## 改善箇所説明図

座席下カバー  
取付金具

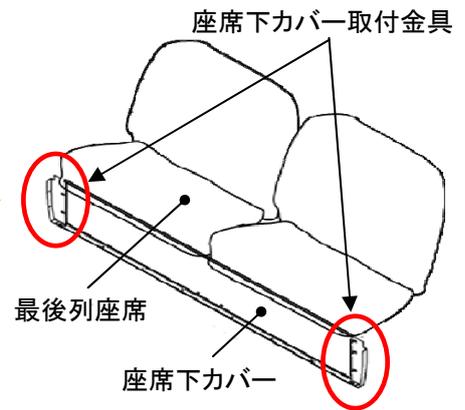
小型バスにおいて、最後列座席下カバーの取付金具の形状が不適切なため、座席と車体の隙間に手を差し込むと、当該取付金具の端部でけがをするおそれがある。

全車両、最後列座席下カバー取付金具の端部に、ゴム製の保護材を追加する。
